48F-04-002

不具合連絡書

株式会社エンプラス半導体機器

OTB GDO0

略図(必要な場合のみ)

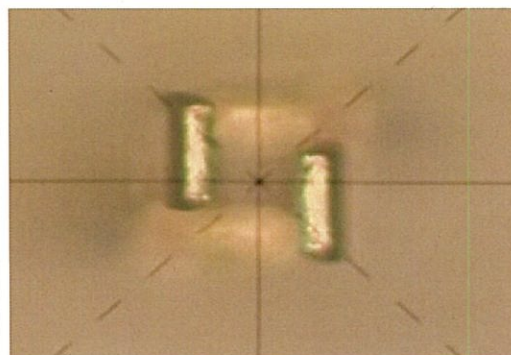
寸法不良(ピンヨレ)

MAX0.35に対し0.38有り。

挿入不良多発の為、使用不可。
